**REGIONALNY DYREKTOR
OCHRONY ŚRODOWISKA
W GDAŃSKU**

RDOŚ-Gd-WOO.420.89.2024.AM.7.
zpo

D E C Y Z J A

- z dnia 23.12.2024 r. (uzupełnianego w dniach: 27.12.2024 r., 17.01.2025 r. oraz 21.01.2025 r.), złożonego przez Spółkę C-Wind Polska Sp. z o. o., działającą poprzez pełnomocnika Panią Magdalenę Kiejzik – Głowińską, EKO-Konsult Sp. z o. o., o zmianę decyzji o środowiskowych uwarunkowaniach znak: RDOŚ-Gd-WOO.420.50.2021.KSZ.AM.10 z dnia 16.09.2022 r., wydanej przez Regionalnego Dyrektora Ochrony Środowiska w Gdańsku dla przedsięwzięcia pn.: „**Morska Farma Wiatrowa BC-Wind**”;

Rysunek nr 1 – Planowana lokalizacja z rozmieszczeniem elektrowni wiatrowych z infrastrukturą towarzyszącą.

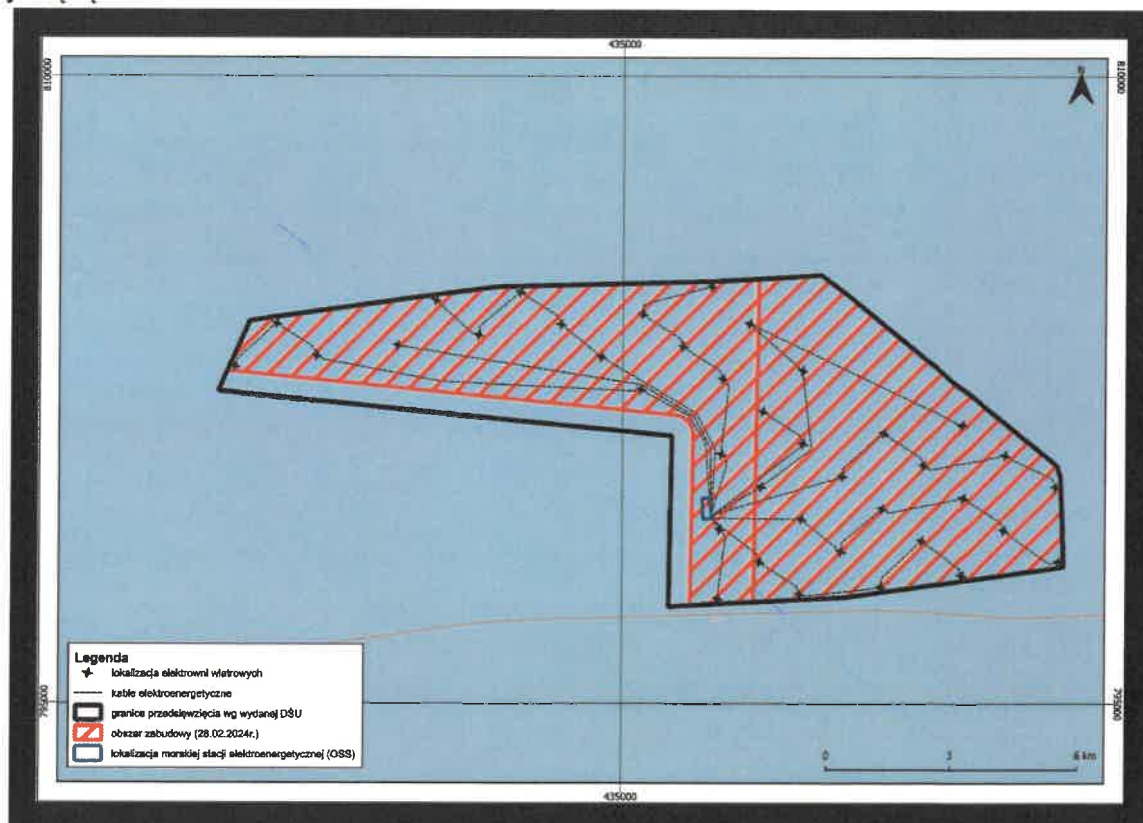
Planowane przedsięwzięcie polega na realizacji morskiej farmy wiatrowej MFW BC-Wind o łącznej mocy maksymalnej 500 MW zlokalizowanej na obszarach morskich Rzeczypospolitej Polskiej, w odległości około 22,6 km od brzegu morskiego. Obszar objęty decyzją środowiskową wynosi ok. 86,28 km², natomiast powierzchnia zabudowy to około 78,71 km². Zasadnicze założenia realizacji MFW BC-Wind, nie uległy zmianie, natomiast nastąpiło doprecyzowanie podstawowych parametrów wynikające z zaawansowaniem prac projektowych. Wykonane badania geotechniczne umożliwiły wstępne ustalenie lokalizacji elektrowni w obrębie obszaru MFW, w ślad za tym rozmieszczenie kabli wewnątrz farmy oraz zawężenie technologii fundamentowania. Wszystkie podstawowe parametry definiujące przedsięwzięcie zostały zawężone, w stosunku do parametrów wydanej decyzji środowiskowej, tj.:

- zmniejszenie liczby planowanych elektrowni wiatrowych z 41 do 39 sztuk (przy czym zrealizowane zostaną maksymalnie 34, reszta to lokalizacje zapasowe),
- zmniejszenie wysokości elektrowni wiatrowych z 330 m do 300 m,
- zmniejszenia średnicy rotora z dotychczasowych 280 m na 250 m,
- ograniczenie liczby morskich stacji elektroenergetycznych z dotychczasowych 2 do 1,
- skrócenie długości tras kablowych z 188 km do ok. 100 km,
- wskazanie preferowanego typu fundamentu – monopal (opcjonalnie kratownica dla stacji OSS i elektrowni (w sporadycznych przypadkach)).

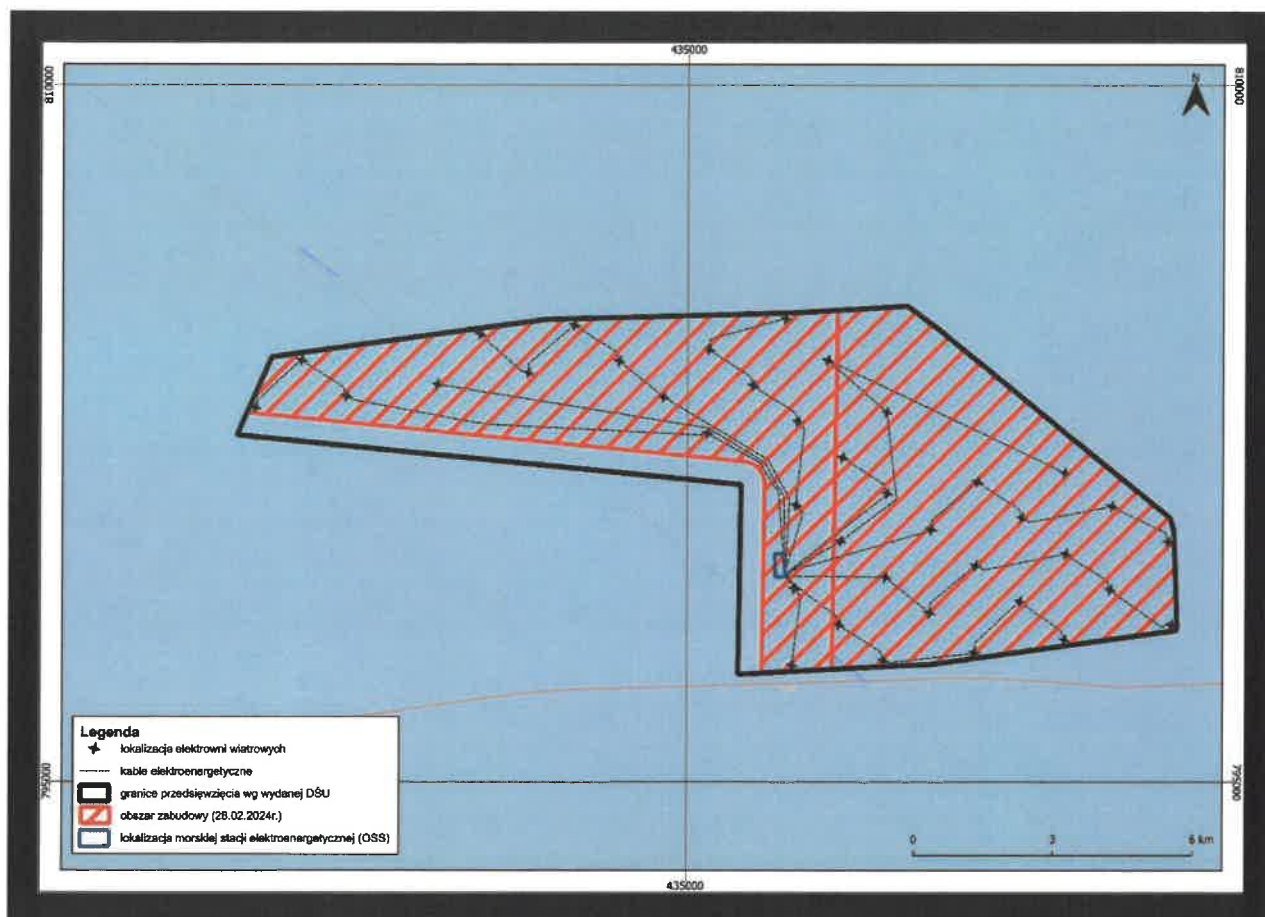
Zaplanowaną lokalizację zespołu analizowanych 39 elektrowni wiatrowych w obręb MFW BC-Wind wraz z lokalizacją tras kablowych przedstawia rysunek poniżej:
